設計図書等に対する質問及び回答

工事番号 ス7

工 事 名 米子市民球場内野スタンド屋根改修工事

配置図 S=1/600 (A2)

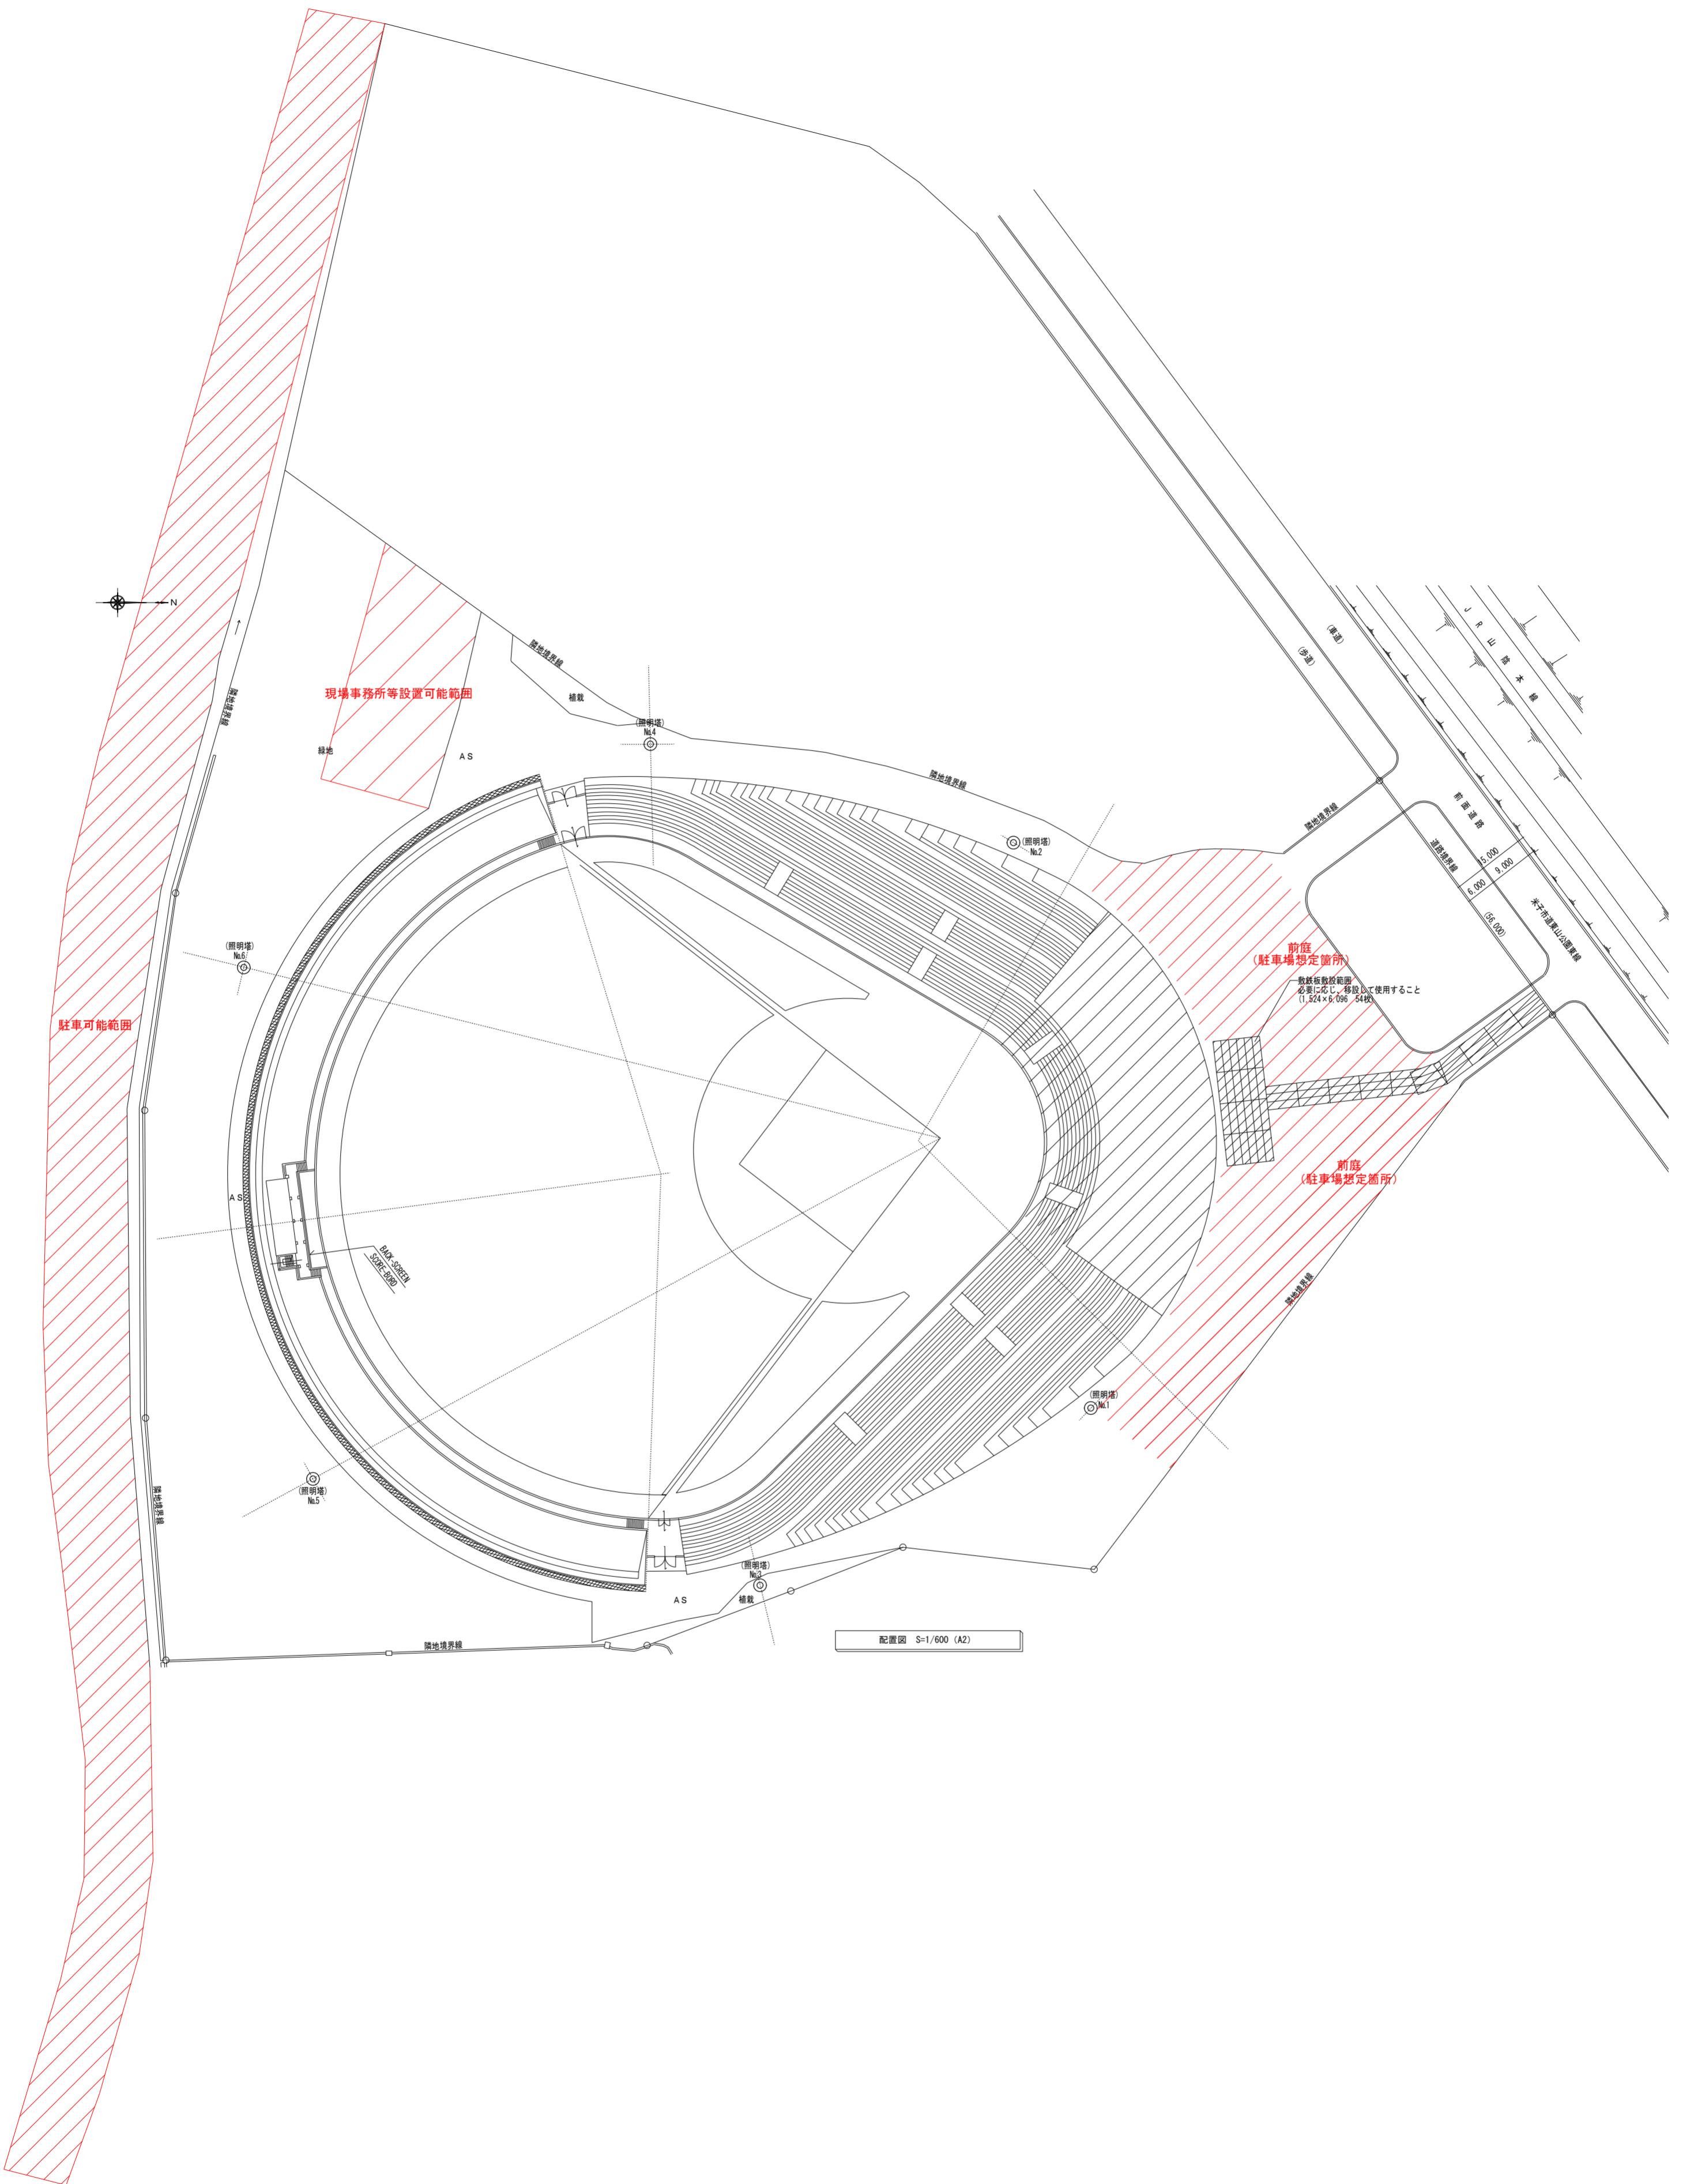
6	<p>仮設事務所、作業員の休憩所及び仮設トイレ等の設置可能な場所を指定ください。</p>		<p>各施設の設置については、図示の箇所を使用可能と想定していますが、球場内の他工事との調整になりますので、各工事との協議の上で決定となります。</p>
7	<p>工事用及び仮設用事務所の電気、水道は最寄りの盤・給水バルブから有償にて使用可能でしょうか？</p>		<p>可能です。</p>
8	<p>想定工程表では、当該工事の契約が6月中旬から1月31日完成とありますが、屋根工事開始についても10月初旬からとなっています。 現在のところ、屋根折板材料の納期が最低4か月程度必要とのことですが、工事期間の調整は可能でしょうか？</p>		<p>想定工程表は受注者の工程を拘束するものではありません。実施工程表を作成の上、監督員と調整を行うこととします。</p>
9	<p>細目別内訳 P13より 下地調整 改修仕様 鉄面部RB種（塗り替え面）鉛含有塗材除去共（集塵機付工具）とありますが、共通仕様書表7.2.2鉄鋼面の下地調整工程1（既存塗膜の除去）面の処理要領でよろしいでしょうか？</p>		<p>お見込みのとおりです。</p>

現場事務所等設置可能範囲

駐車可能範囲

前庭
(駐車場想定箇所)
